**AVIS RELATIF À LA PROTECTION
CONTRE LES EVENTUELS EFFETS NOCIFS ET NUISANCES
PROVOQUÉS PAR LES RAYONNEMENTS NON IONISANTS
GÉNÉRÉS PAR DES ANTENNES ÉMETTRICES STATIONNAIRES**

Commune : LA LOUVIERE - Exploitant : CITYMESH

Référence exploitant : HT04052_A

Rapport n° 1487 / 2025

Figure 1 : Vue en plan des lieux de séjour et des points de contrôle

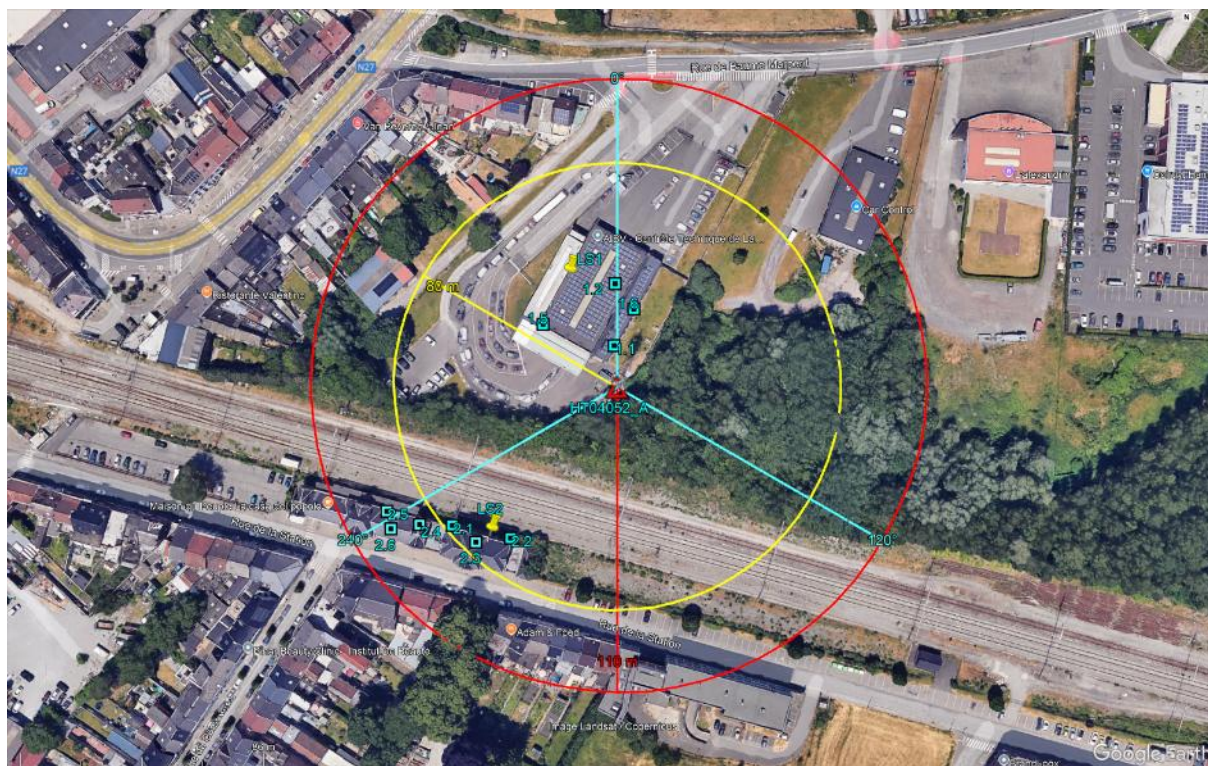
Les fréquences d'émission, la puissance rayonnée par chacune des antennes et leur gain permettent de déterminer le rayon de la zone à analyser. Tout dépassement de la limite par installation est exclu en dehors de cette zone. Le tableau 2 reprend les 35 LS² pour lesquels l'indice d'exposition est le plus élevé. Les différentes colonnes indiquent :

- le numéro du point de contrôle repris sur un des plans de la figure 1;
- le numéro du LS dans lequel se trouve le point de contrôle de la 1^{ère} colonne ;
- l'atténuation d'obstacle prise en compte pour le calcul de l'indice d'exposition dans le LS ;
- le résultat du calcul de l'indice d'exposition.

En ce qui concerne les antennes de l'installation mentionnées dans le tableau 1, la distance maximale à laquelle la limite pourrait être atteinte, à l'extérieur, est égale à 102,8 m. S'il n'y a pas de LS à une distance inférieure, les antennes respectent forcément la limite d'immission.

Dans le cas des LS situés à l'intérieur des bâtiments, une atténuation d'obstacle est prise en compte et il en résulte que la distance maximale à laquelle la limite pourrait être atteinte se réduit à 73,4 m.

Figure 2 : Vue en plan des installations d'antennes dans un rayon de 300 mètres autour de l'installation faisant l'objet de la demande d'avis

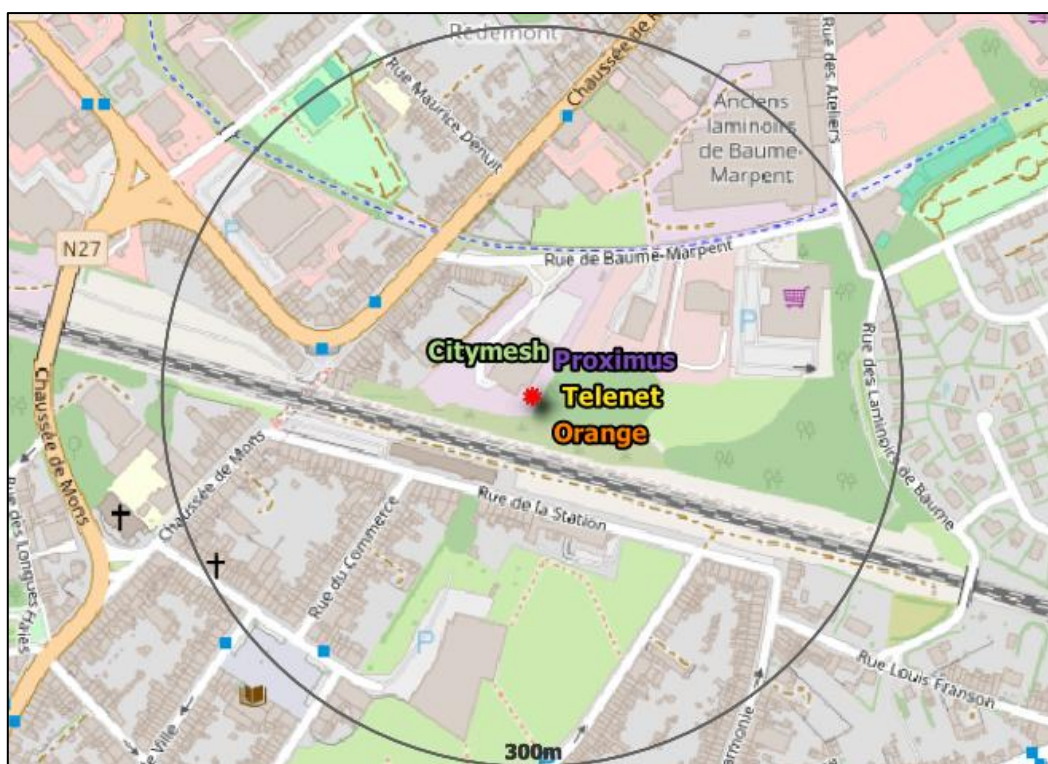
Le plan en projection verticale de la figure 2 indique la localisation des installations d'antennes émettrices stationnaires visées par le décret et situées dans un rayon de 300 mètres autour de l'installation référencée dans le paragraphe 2 et localisée au centre du cercle. Les données de localisation de ces antennes et les avis correspondant sont accessibles via le cadastre en ligne des antennes émettrices stationnaires⁸. Les installations prises en compte dans l'évaluation du respect de la limite cumulative sont les installations d'antennes émettrices déclarées en service par l'exploitant à la date du présent avis, à l'exception de l'installation référencée dans le paragraphe 2 et éventuellement d'autres installations ayant fait l'objet d'une demande d'avis à la même date et qui sont situées à l'intérieur de la zone de 300 mètres de rayon.

- a) il y a au plus 4 installations d'antennes émettrices stationnaires présentes dans la zone d'évaluation de 300 mètres de rayon représentée dans la figure 2, y inclus l'installation référencée dans le paragraphe 2 : la limite cumulative définie à l'article 4, §2 du décret est nécessairement respectée dans les lieux de séjour à l'intérieur de la zone d'évaluation de 300 mètres de rayon ;

- b) il y a exactement 5 installations d'antennes émettrices stationnaires présentes dans la zone d'évaluation de 300 mètres de rayon représentée dans la figure 2, y inclus l'installation référencée dans le paragraphe 2 et il existe, pour 3 ou 4 de ces installations, un avis attestant le respect de la limite abrogée de 3 V/m : la limite cumulative définie à l'article 4, §2 du décret est nécessairement respectée dans les lieux de séjour à l'intérieur de la zone d'évaluation de 300 mètres de rayon ;

- c) dans tous les autres cas, il a été vérifié que la limite cumulative définie à l'article 4, §2 du décret n'est pas dépassée dans les lieux de séjour sur base du nombre d'installations localisées dans la zone d'évaluation de 300 mètres de rayon représentée dans la figure 2, de leur localisation ainsi que des données inscrites dans la figure 1 et au paragraphe 4 du présent avis et dans les avis attestant le respect de la limite par installation ou de la limite abrogée de 3 V/m relatifs aux autres installations reprises dans la figure 2.

Compte tenu des considérations ci-dessus, il apparaît que l'intensité du rayonnement électromagnétique généré, dans les lieux de séjour situés dans un rayon de 300 mètres autour de l'installation référencée dans le paragraphe 2, par l'ensemble des antennes émettrices stationnaires de l'ensemble des exploitants du même site d'antennes émettrices stationnaires respecte la limite fixée à l'article 4, § 2 du décret.
